柏崎刈羽原子力発電所 6号及び7号炉

事故シーケンスグループ及び
重要事故シーケンス等の選定について

平成27年7月

東京電力株式会社

第1-4図 地震レベル1PRA イベントツリーニー(1/2)

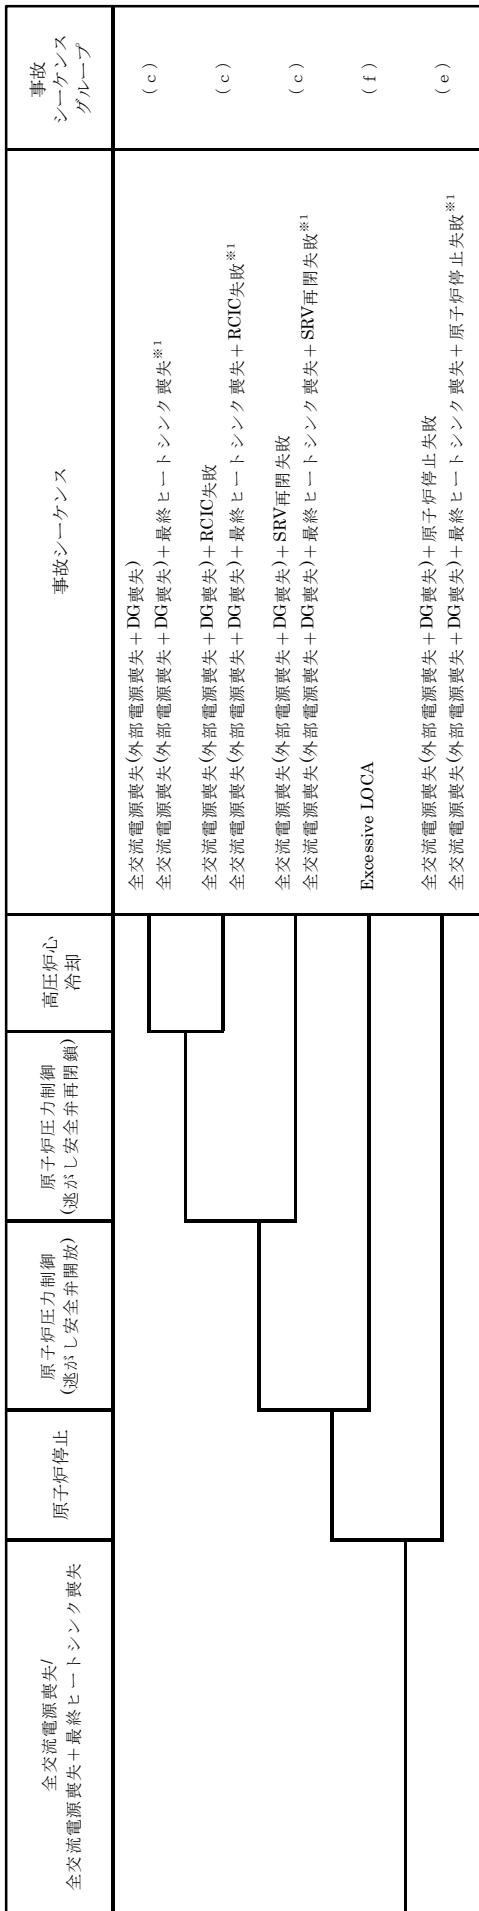
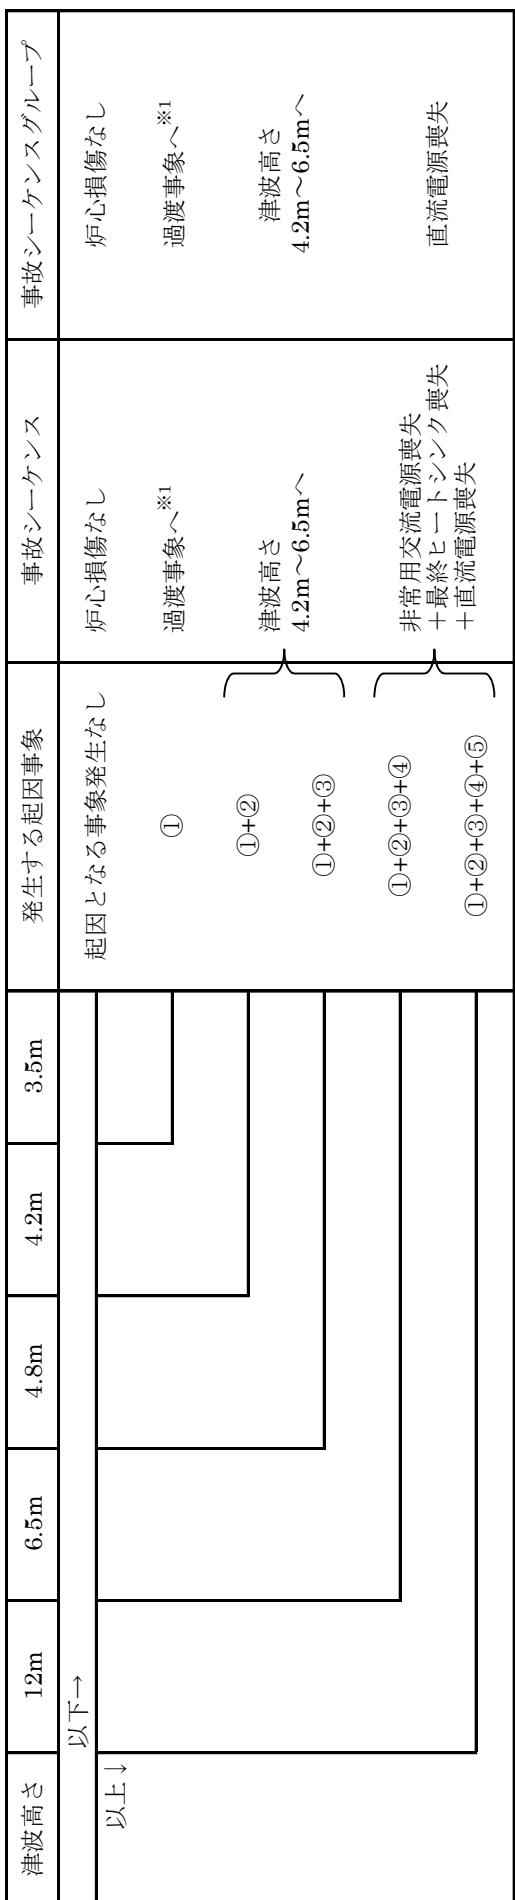
コメント
No. 144-1
No. 144-11
No. 146-3
へのご回答
(シーケンスの選定プロセス、選定結果の包絡性、対策との関係等)
[赤字箇所]

また、第1-4図に示す通り、各重要事故シーケンスそれぞれに対し、地震PRAからは、全交流動力電源最終ヒートシンク喪失の重畠を伴う事故シーケンスも抽出されるが、全交流電源喪失時には、最終ヒートシンクの機能を有する設備も電源喪失によって機能喪失に至るため、地震による損傷の有無に係らず最終ヒートシンクの喪失が生じる。交流電源の復旧後については、電源供給に伴う最終ヒートシンクの復旧可否の観点で対応に違いが表れると考えられ、設備損傷によって最終ヒートシンクの機能喪失が生じている場合の方が緩和手段が少なくなる。但し、設備損傷によって最終ヒートシンクの喪失が生じている場合においても格納容器圧力逃がし装置による除熱が可能であり、交流電源の復旧によって最終ヒートシンクの機能を復旧可能な場合には、これに加えて代替原子炉補機冷却系の有効性を確認することができる。これを考慮し、重要事故シーケンスには、設備損傷による最終ヒートシンクの喪失を設定していない。
